znak sprawy: ZP/220/78/17

w sprawie: przetargu nieograniczonego, którego przedmiotem jest dostawa jednorazowych wyrobów medycznych oraz wyrobów do higieny pacjenta**Wyjaśnienia 1**

Pytanie 1, zadanie 2

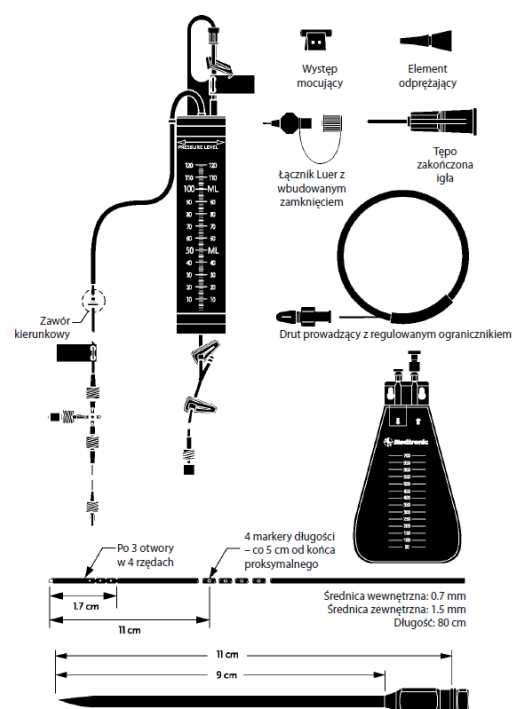
Prosimy o dopuszczenie rozbudowanego zestawu do drenażu lędźwiowego (obecnie użytkowanego przez Zamawiającego) o poniższych parametrach:

- obrotowe skale ciśnienia w **mmH₂O** oraz **mmHg** umożliwiające drenaż komorowy i lędźwiowy (w tym skala ujemnego ciśnienia).
- W zestawie dren lędźwiowy 800mm (obecnie wymagany 600mm) o średnicy wewnętrznej 0,70mm, zewnętrznej 1,5mm ze znacznikami odległości widocznymi w rtg.

- Możliwość zawieszenia na linie lub przymocowania do słupka infuzyjnego/anestezjologicznego przy użyciu wbudowanego zacisku słupkowego
- Łatwe do rozpoznania przewody linii pacjenta w kolorze zielonym, które nie załamują się przy zginaniu drewna (brak możliwości obstrukcji drenażu przy zagięciu drewna)

- Dwa wolne od lateksu punkty do iniekcji bezigłowej/próbkowania
- Punkty iniekcji bezigłowej interlink
- Główny kurek odcinający do przyłączania zewnętrznego przetwornika ciśnienia

- odpowietrznik hydrofobowy
- komora ściekowa 75 ml
- odłączalna, wymienna torebka drenażowa 600 ml
- Skale ciśnienia o dużych i łatwych do odczytania wartościach (mmHg lub mmH₂O)

- **Możliwość rozbudowy o poziomice laserową Clear-Sit**
- Soczewka powiększająca na przodzie komory ściekowej umożliwiająca podgląd pulsacji płynu przy braku przepływu.

- Przystosowany do wykonywania badań MRI

Odpowiedź
Zamawiający nie dopuszcza.

Rysunek poglądowy ilustrujący skład zestawu po prawej

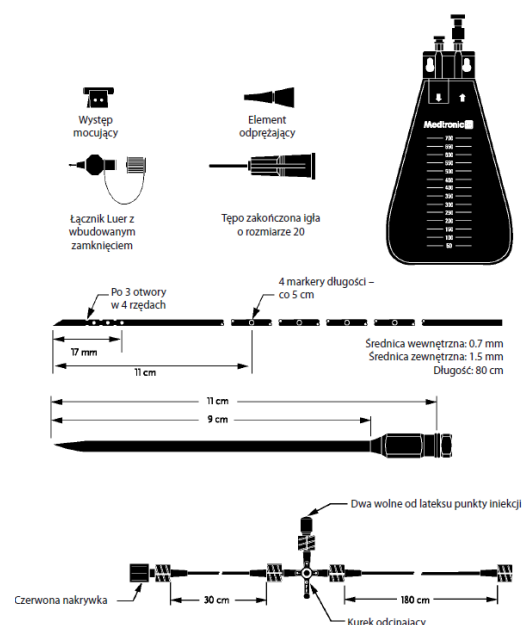
Prosimy o dopuszczenie drenażu lędźwiowego o poniższych parametrach :

- Cewnik lędźwiowy EDM, impregnowany balem, 80 cm i średnicy 1,5mm ze znacznikami odległości widocznymi w rtg.
- Igła Tuohy o rozmiarze 14
- Tępo zakończona igła
- Występy mocujące (2 sztuki)
- Łącznik Luer z wbudowanym zamknięciem
- Zespół linii pacjenta EDM z dwoma wolnymi od lateksu punktami iniekcji.
- Torebka drenażowa EDM 700 ml

Odpowiedź
Zamawiający nie dopuszcza.
